Jef Van Staeyen

omtrent het *Ontwerp van Routeplan van de Vervoerregio Antwerpen*

Ontwerpversie April 2020 (107 pagina's).

VERVOERSPLAN 2021 tramnet**ROUTEPLAN 2030** tramnet

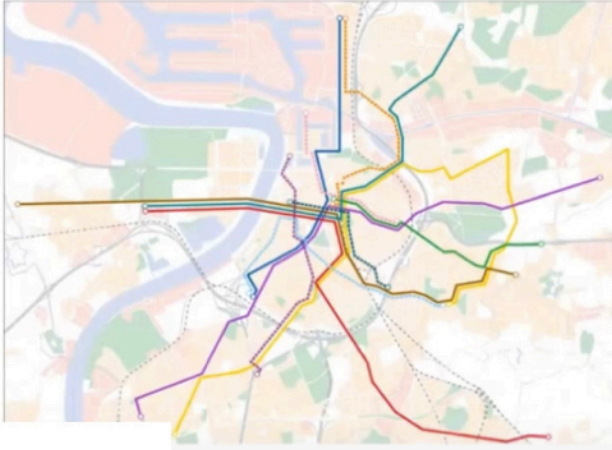
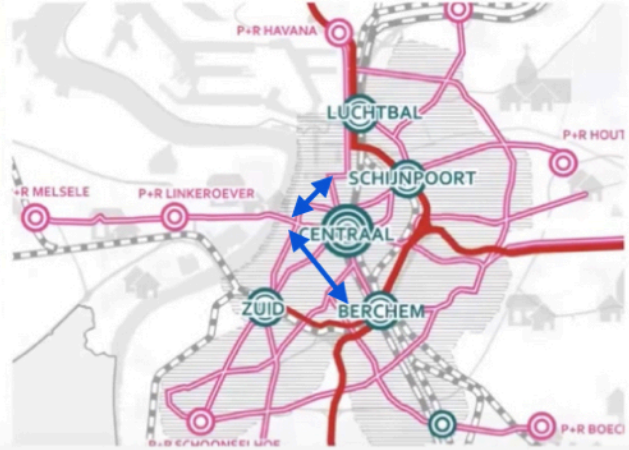
(1) In verband met *"de huidige capaciteitsproblemen op de enige tramverbinding tussen "Astrid" en "Groenplaats" "* werd reeds gewezen (zie hierboven, punt 3.3) op de huidige slechte benutting van de capaciteit. Enkele beheersmaatregelen kunnen wonderen doen om de capaciteit op te drijven.

(2) Als er meer vraag is naar capaciteit omwille van de plaatselijke bediening, kan de vraag niet ontweken worden of het niet nuttig en aangenaam is opnieuw een stadstram op De Keyserlei, Teniersplaats, Leysstraat, Meir, Meirbrug te laten rijden, met ook een bijkomende halte halverwege Opera en Meir (halverwege een afstand van 700 meter moet dat in dergelijke stedelijke omgeving mogelijk zijn). In de jaren '60 werd de tram ondergronds gebracht (en werden daarbij haltes afgeschaft) omdat de Meir toen vol auto's stond. Die auto's zijn er niet meer.

(3) Als het nodig is meer mogelijkheden te bieden voor de reizigers uit het zuiden en zuidoosten van de agglomeratie, is het merkwaardig, nee zelfs nefast, de huidige tramlijnen 4 en 7 af te schaffen, die voor de reizigers uit dat deel van de agglomeratie een toegang tot de Groenplaats en de Oude Stad bieden, zonder de as Centraal Station-Groenplaats te bezwaren (terwijl diezelfde reizigers de lijnen 2, 6, 9 en 15 kunnen kiezen als ze wél naar het station willen rijden). Zo lijkt het er op dat men een probleem creëert (meer reizigers via het Centraal Station) om het daarna met veel grotere middelen op te lossen. [Men zou er overigens beter aan doen óók de reizigers uit het noorden van de agglomeratie een directere toegang tot de Groenplaats en de Oude Stad te bieden, complementair met de verbinding met het Centraal Station waarover ze beschikken via trams 1, 2, 3 en 6.]

missing links in het RoutePlan 2030 die de as van Centraal Station naar Groenplaats kunnen ontlasten, en die in de huidige lijnen-infrastructuur wel bestaan (trams 4 en 7; en "70")

De tramlijnen 4 en 7 zorgen momenteel voor bereikbaarheid van de Groenplaats en de Oude Stad voor inwoners van het zuiden en het zuidoosten van de agglomeratie — en lijn 70 deed dat, samen met lijn 7 in zekere zin ook, voor het noorden, zonder de as Centraal Station - Groenplaats te belasten.

Door deze lijnen af te schaffen creëert (of op zijn minst versterkt) men het probleem van de verzadiging van de as Centraal Station - Groenplaats dat men met zware investeringen wil oplossen.
